AMÉNAGEMENT DES BASSINS B+ ET NORD-OUEST

ÉTUDE D'IMPACT SUR L'ENVIRONNEMENT

2^e Série de réponses aux questions et commentaires

Projet d'aménagement de nouveaux bassins d'eau de procédé et de sédimentation à la mine de Mont-Wright à Fermont

WSP

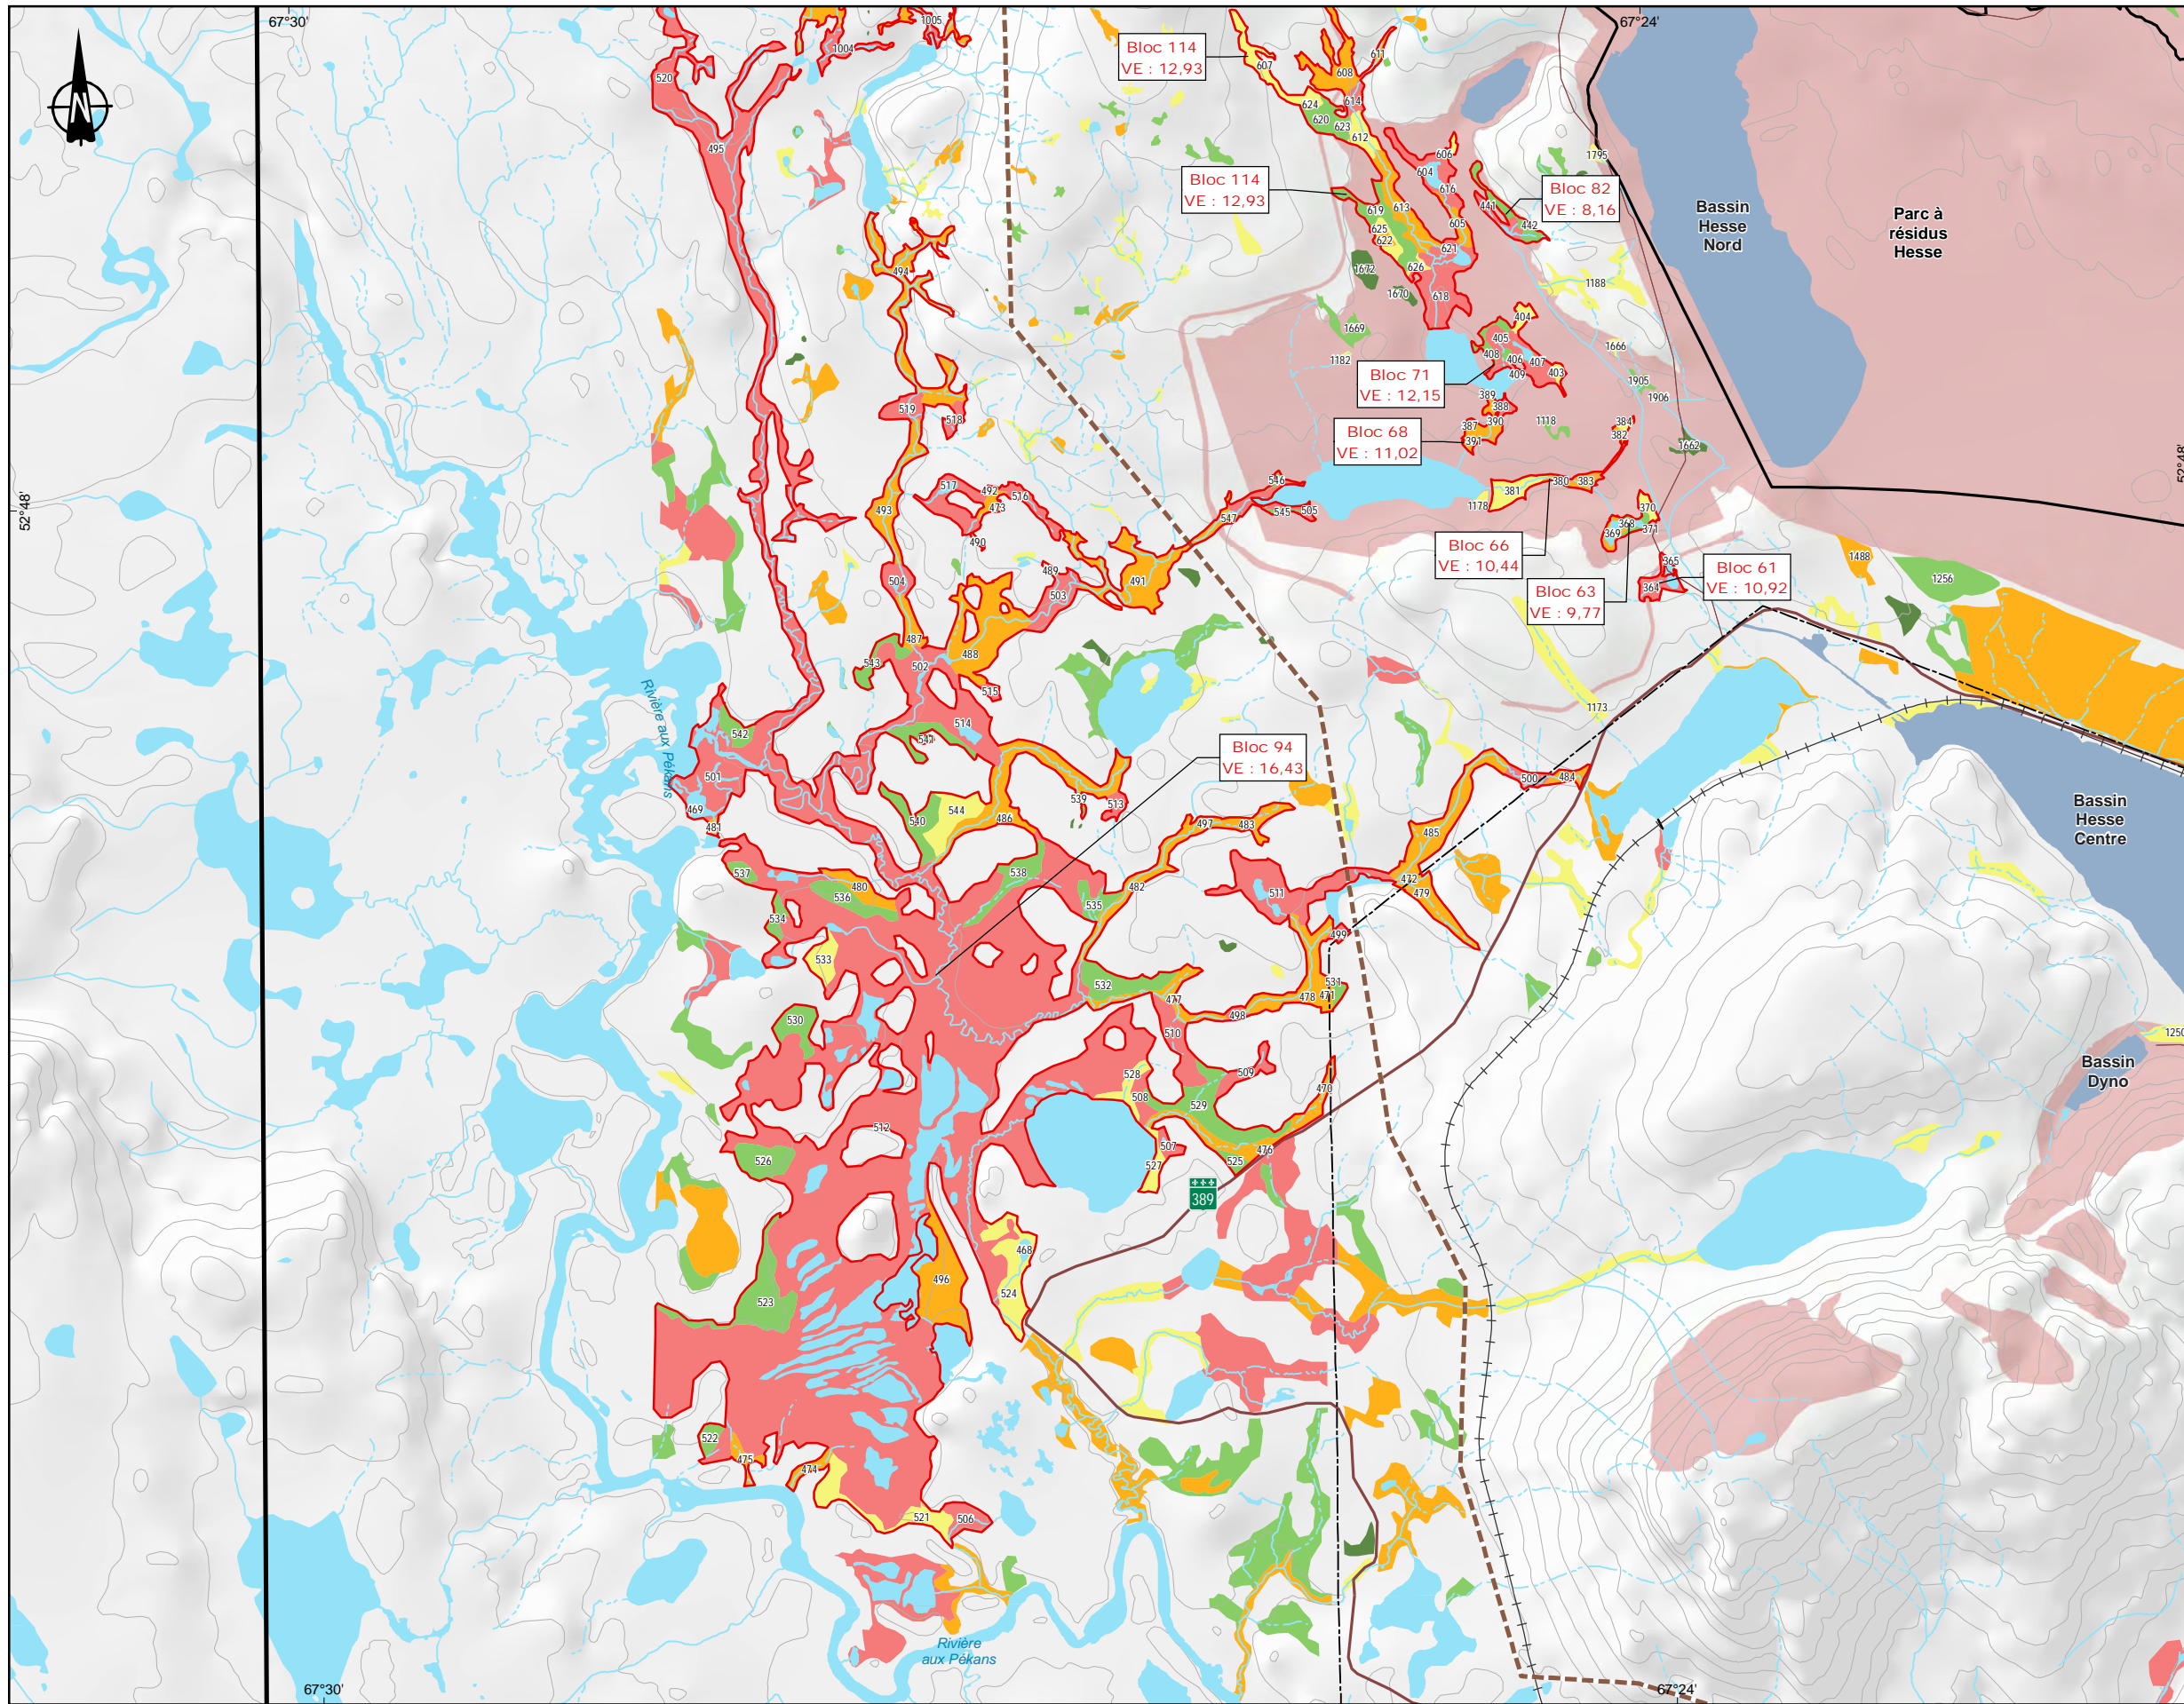
- une carte illustrant la valeur écologique de chaque complexe de milieux humides de la zone d'étude doit être présentée afin de spatialiser l'information obtenue. Cette cartographie pourrait faciliter le travail d'évitement et de sélection de mesures d'atténuation supplémentaires, plus spécifiques pour les milieux humides de valeur moyenne et élevée ou pour types de milieux humides plus rares à l'échelle de l'ensemble physiographique.

Un exercice a été effectué afin d'obtenir une valeur écologique pour le complexe. Pour ce faire, le compte auxiliaire traitant des complexes de milieux humides (connectivité) a été extrait de la matrice de calcul. Il a ainsi été possible d'obtenir une valeur écologique de chaque milieu humide, sans égard à sa présence ou non dans un complexe. Ensuite, la valeur écologique des complexes a été obtenue dans un premier temps à l'aide des indicateurs de la connectivité. La valeur écologique moyenne des milieux humides présents a finalement été ajoutée à celle de la connectivité. Cependant, afin de tenir compte de l'importance des milieux humides au sein d'un complexe, la valeur écologique moyenne a été obtenue en pondérant pour la proportion occupée par les milieux dans le complexe.

Figure 1. Classes des valeurs écologiques pour les milieux humides de Mont-Wright

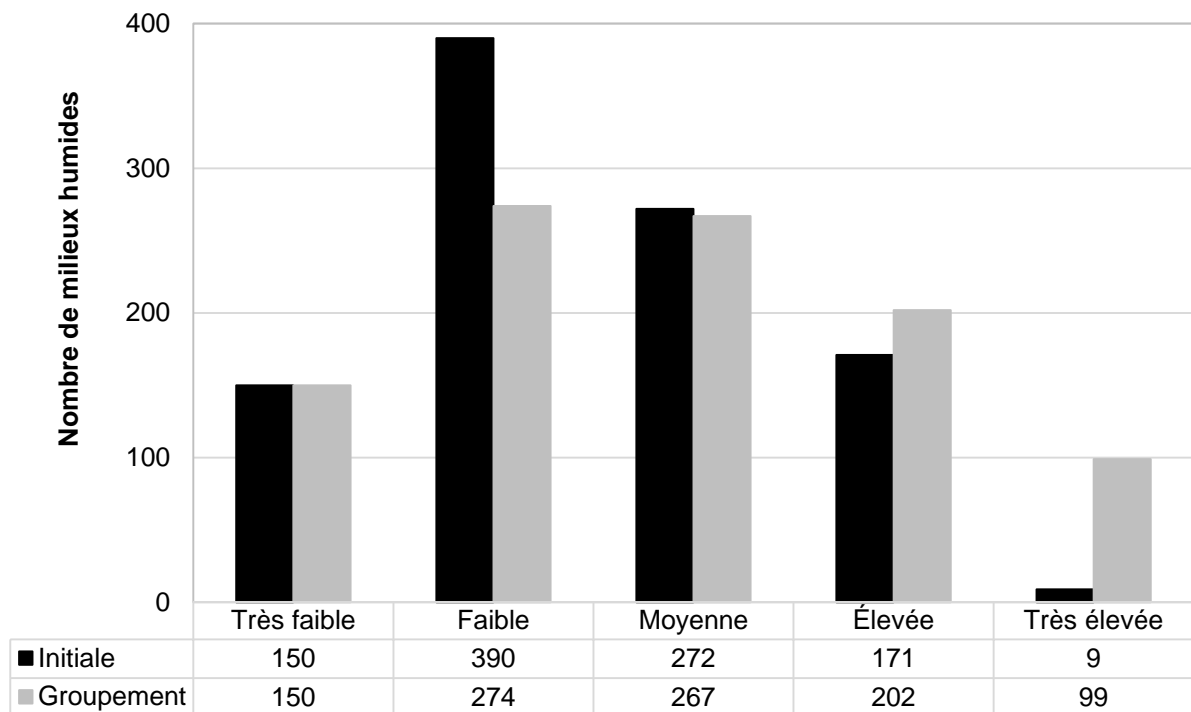
Certains éléments de la méthode d'évaluation de la valeur écologique développée pour la Côte-Nord et présentés dans les réponses aux questions demeurent à bonifier. Voici les éléments de la méthode de calcul qu'il conviendrait de préciser :

Une analyse de groupement a été effectuée pour déterminer les classes de valeurs écologiques. La figure 1 présente le comparatif des classes présentées antérieurement avec celles qui proviennent de l'analyse de groupement. Il est possible de constater que la répartition est en général similaire à l'exception d'un moins grand nombre de milieux de valeur faible au profit d'une meilleure distribution dans les classes allant de moyenne à très élevée.
